Pismo: CRZP/66/2026/AZP/28

## WYJAŚNIENIA TREŚCI SWZ\_18

Dotyczy: postępowania o udzielenie zamówienia publicznego, prowadzonego w trybie przetargu nieograniczonego na **"Budowę budynku zamieszkania zbiorowego - Akademik Uniwersytetu Morskiego w Gdyni z zagospodarowaniem terenu i infrastrukturą"** – znak sprawy **CRZP/66/2026/AZP**.

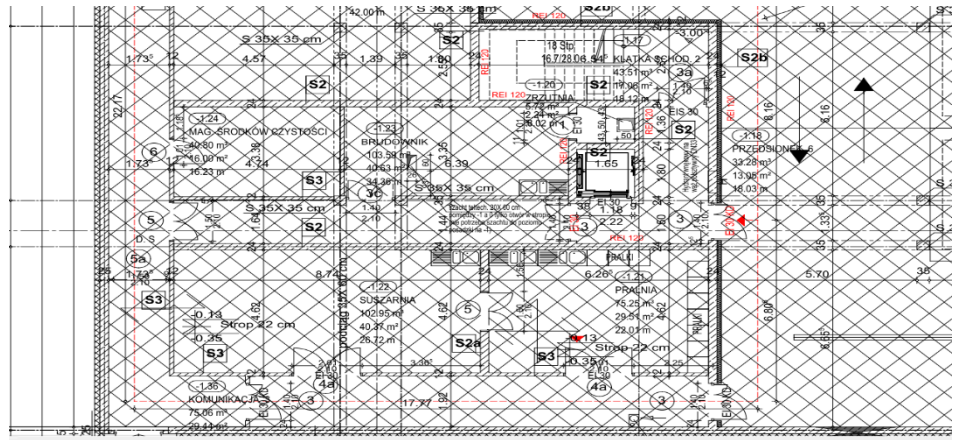
8. Czy we wszystkich pomieszczeniach na poziomie -1 należy przyjąć do wyceny izolację termiczną ze szkła komórkowego zgodnie z rysunkiem czy tylko w Hali garażowej? Poniżej wycinek rzutu, na którym izolacja znajduje się również w pomieszczeniach takich jak np. suszarnia czy pralnia.

**Stanowisko (wyjaśnienie) Zamawiającego:** Tak, przyjąć we wszystkich pomieszczeniach, izolacja musi być niepalna, można zastąpić wełną mineralną, o takich samych parametrach izolacyjności.

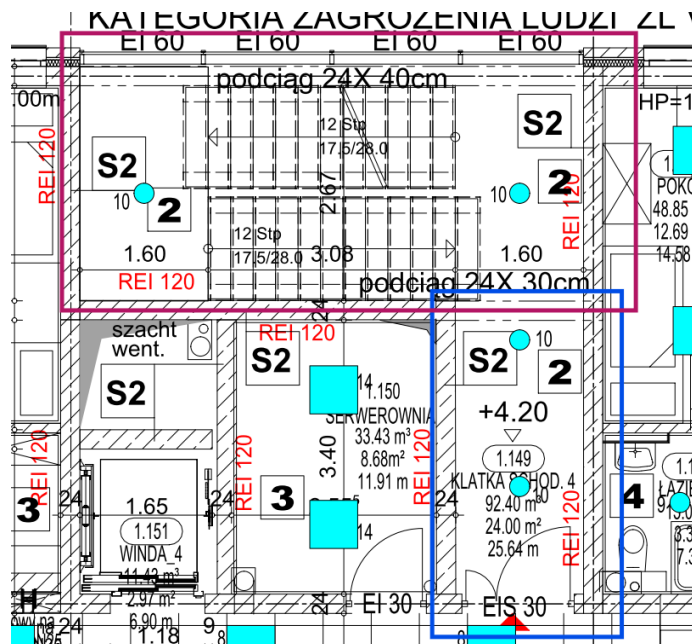
9. Prosimy o doprecyzowanie czy na kłatkach schodowych należy wykonać sufit podwieszany o numerze 2 zgodnie z rysunkiem? Poniżej wycinek przykładowej klatki schodowej.

**Stanowisko (wyjaśnienie) Zamawiającego:** Tak, zgodnie z projektem w korytarzu (dojście do schodów)- płyty G-K; pod biegami schodów i pod spocznikami schodów tynk cementowo-wapienny kategorii III, gładź gipsowa, malowanie farbą emulsyjną o wysokiej klasie ścieralności i zmywalności.
